Mission régionale d'autorité environnementale

**Avis sur le projet d'installation
d'une centrale photovoltaïque sur un plan d'eau
à Eschau (67)
porté par la société AKUO-ENERGY**

n° réception portail : 001982/A P
n°MRAe 2025APGE44

Figure 1: Localisation de la zone d'implantation du projet

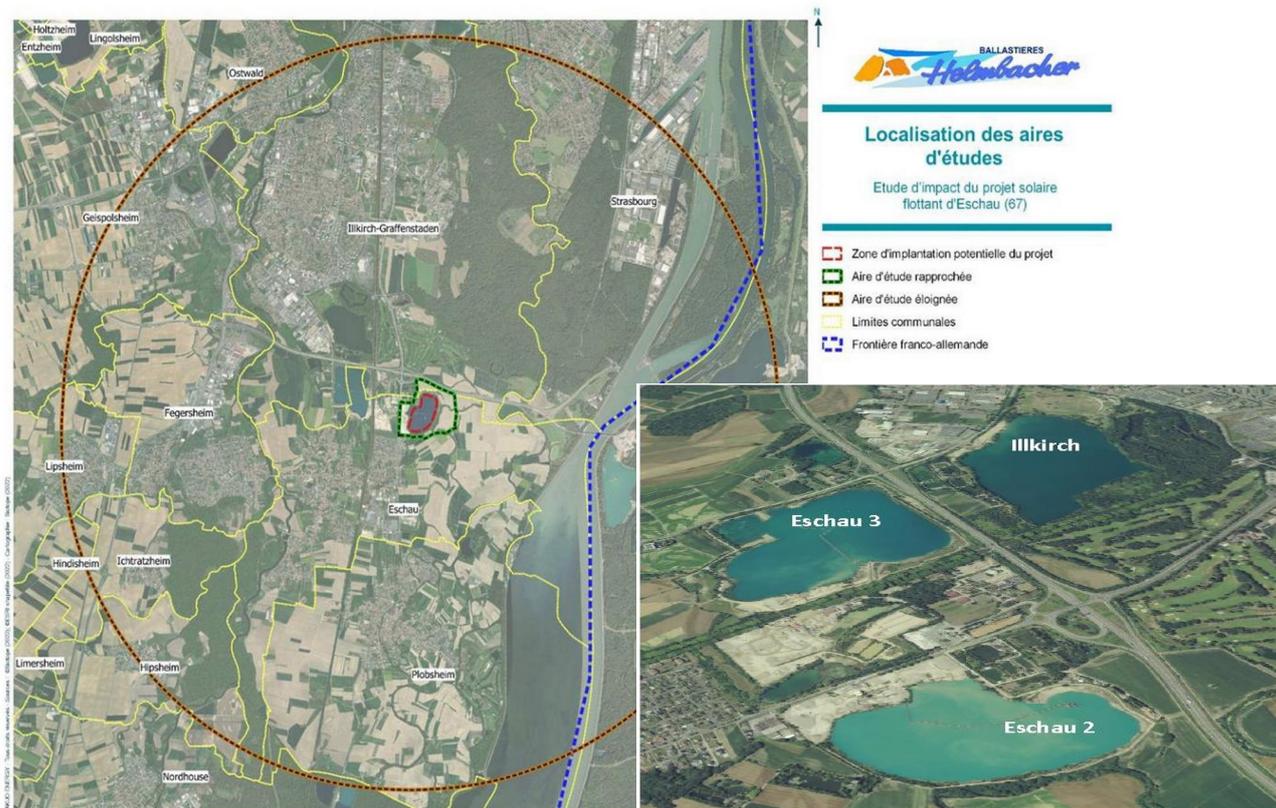
L'Ae rappelle qu'il revient au responsable actuel de la carrière de déposer préalablement, auprès de l'autorité compétente, un dossier de demande de modification des conditions de gestion et de surveillance du site, et de mise en place éventuelle de servitudes d'utilité publique. Cette demande devra mettre en cohérence les dates de fin d'exploitation et de surveillance de la carrière et du parc photovoltaïque, et préciser les nouvelles conditions de remise en état et de surveillance du site.

L'Ae recommande au pétitionnaire de préciser :

- **la situation administrative des gravières et les modalités de maîtrise foncière du site ;**
- **les obligations et les conditions de gestion, d'entretien et de surveillance du site consécutives à l'activité ICPE, et démontrer que son projet ne fait pas obstacle à l'atteinte de leurs objectifs.**

Figure 2: Les dispositifs d'ancrage envisagés par le pétitionnaire

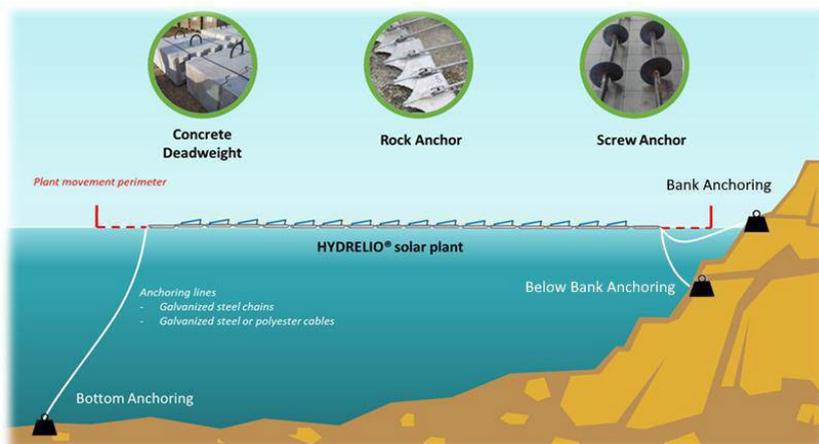
L'Ae observe qu'il serait utile d'apporter des précisions sur les effets négatifs comme positifs des 2 options possibles du système d'ancrage au fond du plan d'eau de la partie flottante du parc et de l'option de réutilisation des ancres périphériques existants, pour en déduire celle qui présente le moindre impact pour l'environnement, dont la qualité de l'eau (voir aussi partie 2.2 sur la ressource en eau).

L'Ae recommande au pétitionnaire de préciser les impacts environnementaux des 3 options possibles du système d'ancrage et justifier le ou les choix retenus.
